主旨：檢送本局107年6月28日召開「臺南市政府建造執照及雜項執照簽證項目抽查復核小組」106年第4次復核會議紀錄，請查照。

臺南市政府建造執照及雜項執照簽證項目抽查復核小組

107 年第 4 次會議(107.6.28)紀錄

站屋二樓平面圖 S=1/100

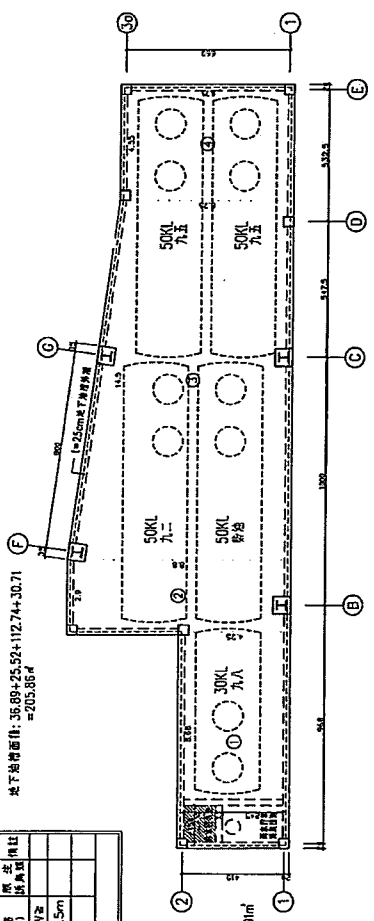
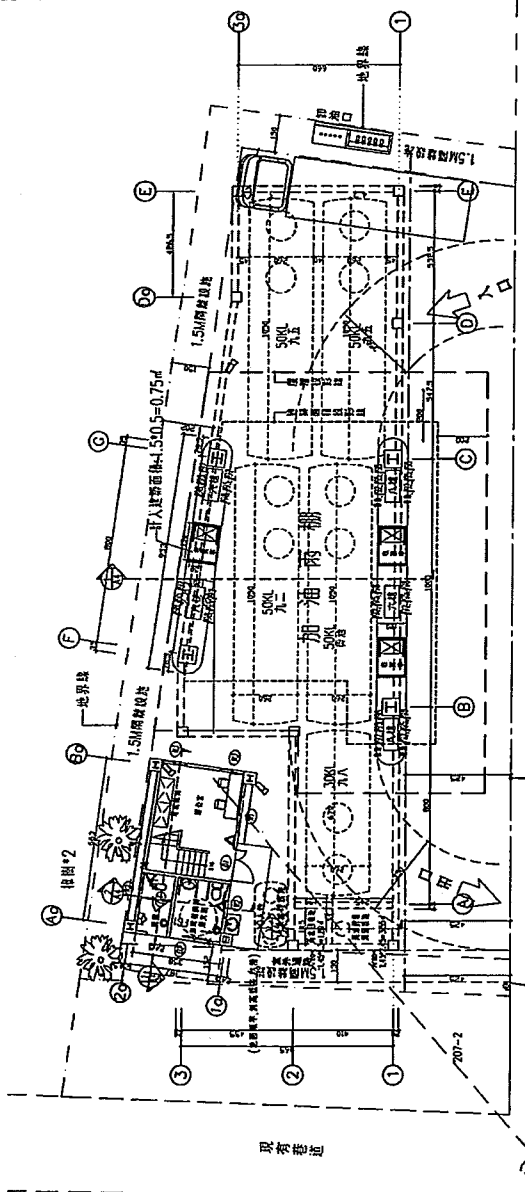
提案二：永成加油站企業有限公司擬於臺南市南區興農段 207-5 地號，申請加油站新建工程之建造執照，其站屋第貳層空間之申請用途為儲藏室(非居室且不開放一般民眾使用)，是否得免設置無障礙等設施？詳如說明，提請討論。(提案人：臺南市建築師公會)

說明：本案站屋第貳層申請為儲藏室用途，主要供儲藏使用，需由一般作業人員搬運物品，身心障礙者無法勝任。基於使用用途特殊是否得免設置無障礙等設施？(詳本提案附件 P11)。

- 一、第貳層空間用途，請配合說明修正為儲藏室。
- 二、本案第貳層使用用途特殊，依建築技術規則建築設計施工編第 167 條第 3 項規定，得免設置無障礙樓梯及昇降設備，其他建築物無障礙設施仍依相關規定設置。

決議：依臺南市建築師公會意見辦理。

[案例一] 設有立面造型鋼板牆

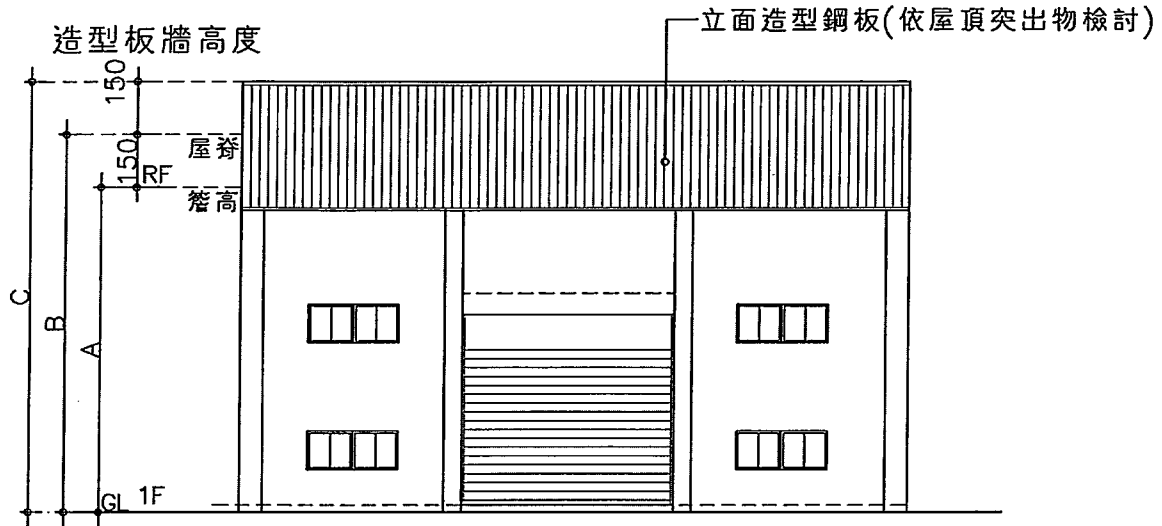
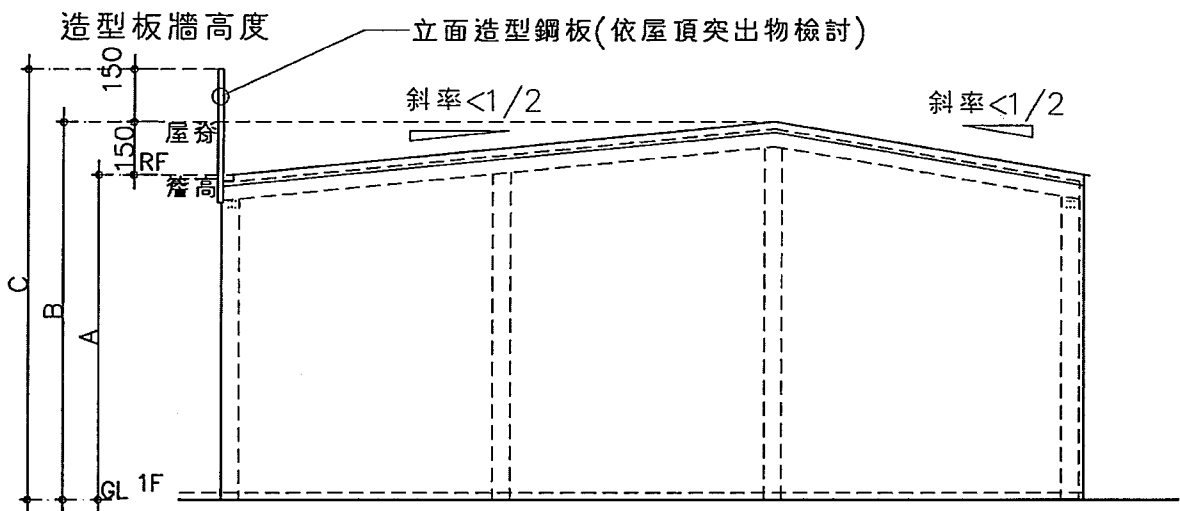
提案三：有關斜屋頂之建築物高度認定常生爭議，詳如說明，提請討論。(提案人：臺南市建築師公會)

說明：依建築技術規則建築設計施工編(以下簡稱本編)第 1 條第 9 款第 5 目規定，非平屋頂之屋頂斜率小於二分之一者，不計入建築物高度，又建築物常因美觀因素而設置山牆時，其建築物高度如何認定？詳如說明，提請討論。(詳

建築物高度請核示: A, B, C 或...

- 一、提案內容所述之山牆應為封簷板屬於「屋脊裝飾物」。
- 二、設計斜率二分之一以下之斜屋頂建築物，其簷高之高度為建築物高度。

- 一、本提案所述之斜屋頂建築物四周設置山牆或造型板牆均屬於本編第 1 條第 9 款第 5 目之「屋脊裝飾物」範疇。
- 二、除經景觀審查、都市設計審查及開放空間預審…等另有規定或審查意見應遵照辦理外，上揭之山牆或造型板牆高度以不超過屋脊部分最高點上方 1.5 公尺為限。
- 三、設計斜率二分之一以下之非平屋頂之建築物，其簷口底面(如本圖例所示)之高度為建築物高度。

[案例二] 無設立面造型鋼板牆

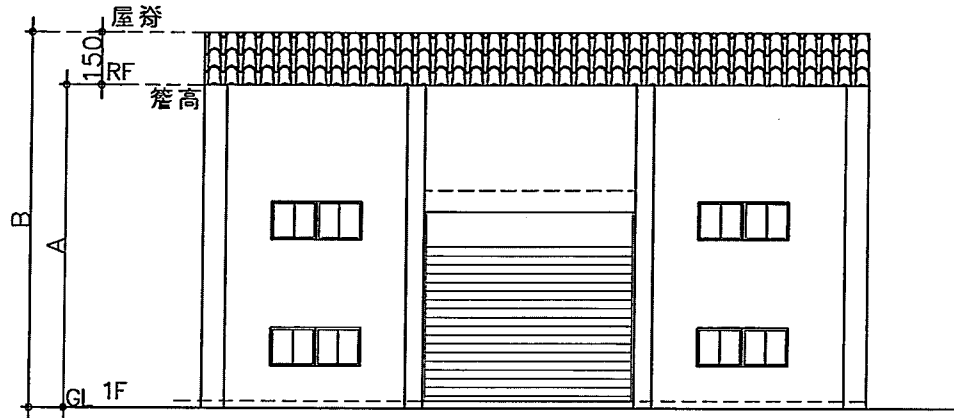
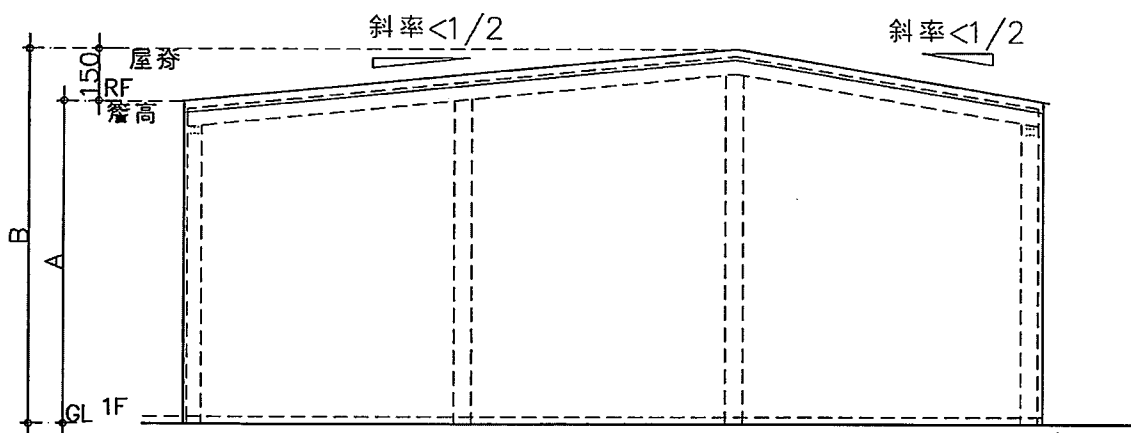
建築物高度請核示: A, B 或...

附圖二 套管穿板式之管道間 = 非垂直貫穿樓板之管道間

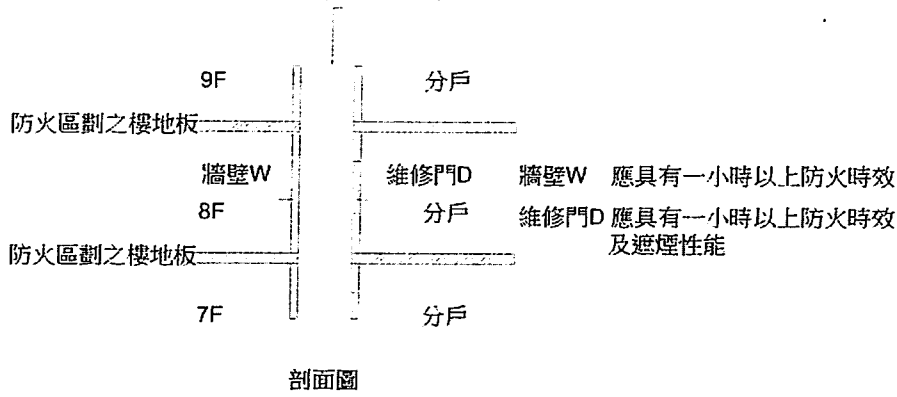
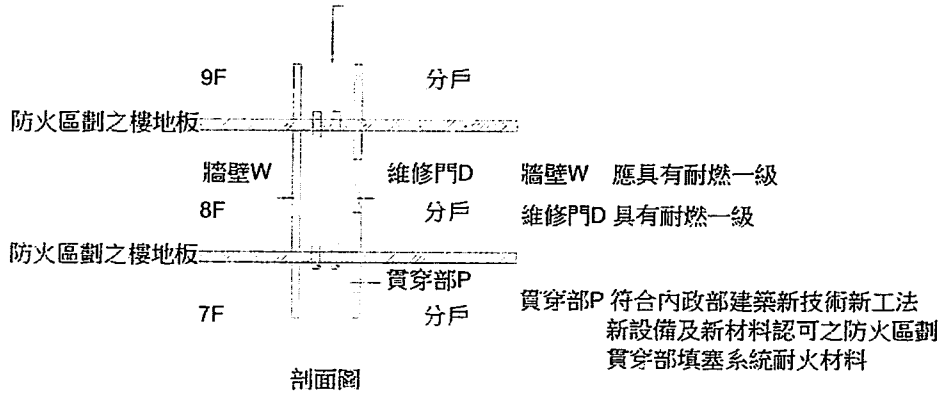
提案四：有關新春建設擬於本市中西區南門段 704 地號上旅館新建工程，採用穿板套管式之管道間，應具之防火性能規定疑義，詳如說明，提請討論。(提案人：臺南市建築師公會)

- 一、依建築技術規則建築設計施工編(以下簡稱本編)第 79 條之 2 第 1 項規定：「防火構造建築物內……垂直貫穿樓板之管道間及其他類似部分，應以具有一小時以上防火時效之牆壁、防火門窗等防火設備與該處防火構造之樓地板形成區劃分隔。……管道間之維修門並應具有一小時以上防火時效及遮煙性能。」。另同編第 85 條第 2 項規定：「貫穿防火區劃牆壁或樓地板之電力管線、通訊管線及給排水管線或管線匣，與貫穿部位合成之構造，應具有一小時以上之防火時效。」
- 二、本案興建地下 3 層地上 12 層、12 戶之旅館 (B-4 組)，設置穿板套管式之管道間，貫穿不同防火區劃樓板之分戶，且套管穿孔部位，採符合本編第 85 條規定之防火填塞材料。
- 三、該穿板套管式管道間，因非屬本編第 79 條之 2 所稱「垂直貫穿樓板」之管道間，其牆壁及維修門，是否僅需符合本編第 86 條第 2 款規定：「建築物使用類組為…、B-4

組、…，其各防火區劃內之分間牆應以不燃材料建造。但其分間牆上之門窗，不在此限。」，採用不燃材料或符合本編第 1 條第 28 款規定耐燃一級即可？

- 四、另本編第 79 條之 2「管道間之維修門並應具有一小時以上防火時效及遮煙性能。」，經電詢營建署建管組，所稱管道間，係指上段所稱垂直貫穿樓板之管道間，至穿板套管式管道間則非屬規定。爰提請討論，俾供通案辦理。
(詳 p14~p16)

本案設置穿板套管式之管道間，貫穿不同防火區劃樓板之分戶，且套管穿孔部位使用符合本編第 85 條規定之防火填塞材料，且該管道間之維修門採用不燃材料或符合本編第 1 條第 28 款規定耐燃一級材料者，即符合本編第 79 條之 2 所規定「垂直貫穿樓板之管道間」之防火性能規定。

決議：同意依建築師公會意見辦理，本案決議並副知消防局。

八層平面圖 50/100

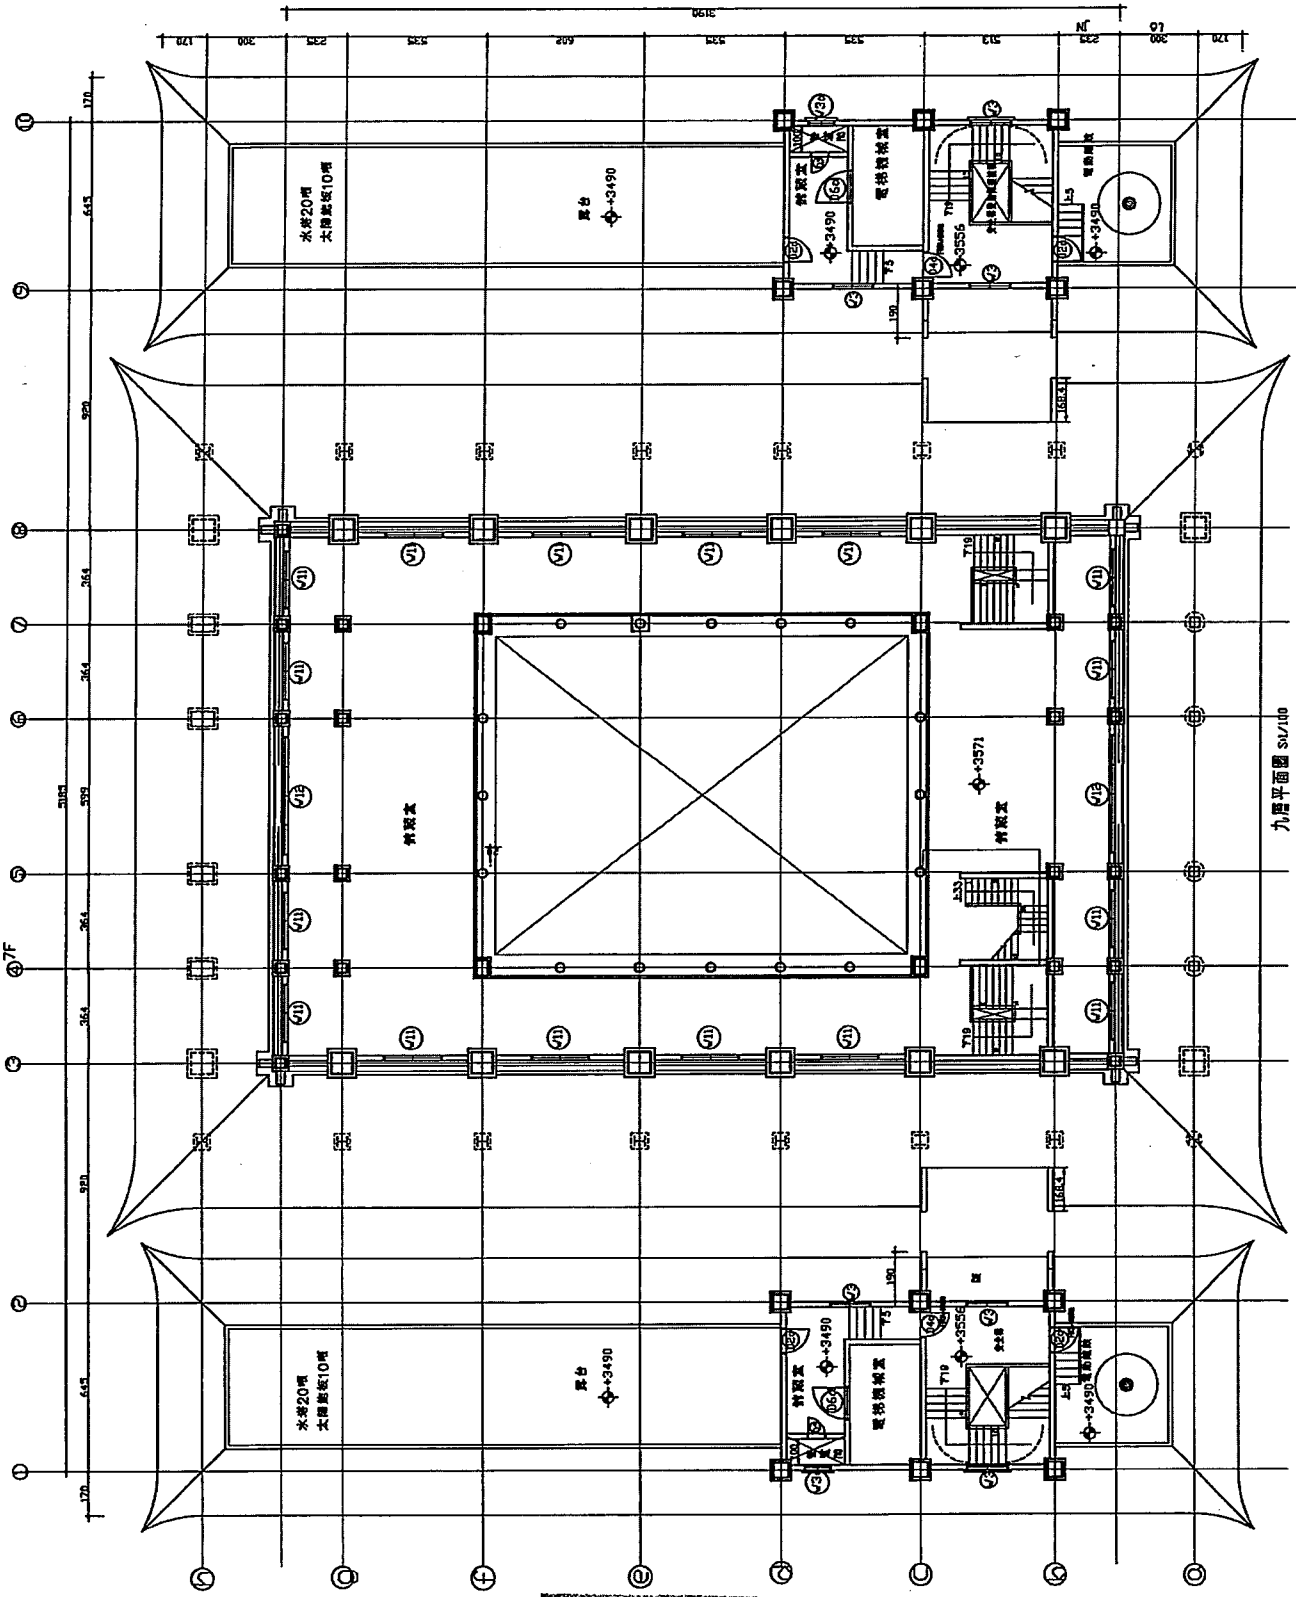
提案五：玄空法寺於楠西區中興段 689、690、697 等地號土地，擬建造壹幢玖層寺廟，是否須設置無障礙樓梯及無障礙升降設備通達第捌及第玖層、建築高度計算疑義及依臺南市建築執照有關特殊結構審查原則第二點第二款規定疑義，詳如說明，提請討論。(提案人：臺南市建築師公會)

- 一、本案玄空法寺於上述土地擬建造一棟玖層寺廟(如附件 P17~P26)依本編第 167 條之 3 項規定本案於地面層、肆層及柒層設置無障礙廁所且設置無障礙樓梯及無障礙升降設備等無障礙設施通達地下層至七層各主要樓層及空間。
- 二、第捌層及第玖層空間設計作為樓梯間及儲藏室(非居室)，以容納被服、祭祀器具等宗教用品及節慶用品，係屬繁重搬運之工作及儲存場所，不適合行動不便人員進入。建築技術規則設計施工編第 167 條第 3 項規定本案實屬使用用途特殊，請准予設置無障礙樓梯、升降設備免通達第捌層及第玖層。
- 三、本案屋頂突出物避雷針及屋脊裝飾物可否依本編第一條第十款第三目不計建築物高度。

- 二、本案第八層及第九層僅作為樓梯間及儲藏室(非居室)使用，依本編第 167 條第 3 項規定，屬於使用用途特殊，得免設置無障礙樓梯及無障礙升降設備通達第八層及第九層？且第八層及第九層亦得免檢討設置室內無障礙通路。
- 三、本案擬於屋頂上設置圓頂造型構造物(含避雷設備)，僅作為表達宗教意象之造型語彙，其圓頂內部無法供信徒參拜或修行使用，屬於避雷針及屋脊裝飾物，依本編第 1 條第 10 款第 3 目規定，得免計入建築物高度。
- 四、本案為鋼骨構造建築物，於第一層至第四層之佛堂中殿鋼樑設計跨度為 20.55 公尺，未達到「臺南市建築執照有關特殊結構審查原則」第 2 點第 2 款規定(鋼筋混凝土構造且設計跨度在 18 公尺以上之建築物需結構外審)規模，得免辦理建築物結構委外審查。

決議：依建築師公會意見辦理。
